改善箇所説明図

【対象車両外観】

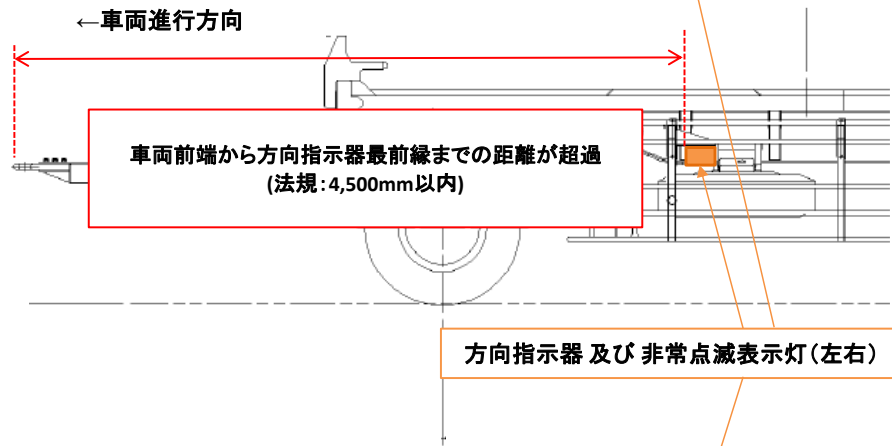
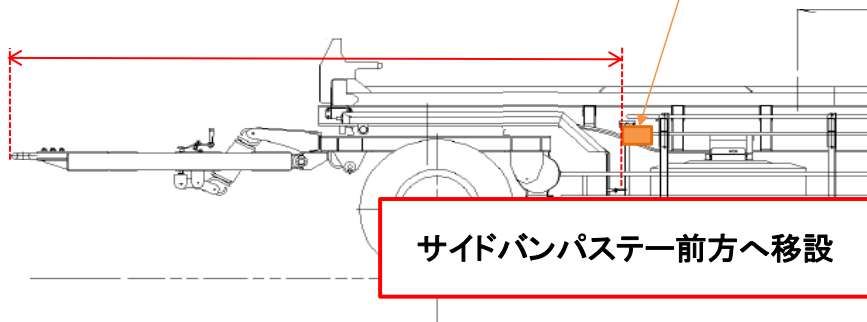
【不具合の内容】

コンテナフルトレーラの両側面の中央部に備える方向指示器及び非常点滅表示灯において、設計検討が不十分だったため、自動車の前端からの距離が超過している。
このため、保安基準第41条及び第41条の3の基準に適合しない。

全車両、当該灯火器を前方に移設する。

改善実施済車には製造プレート付近に No.5535のステッカーを貼付する。
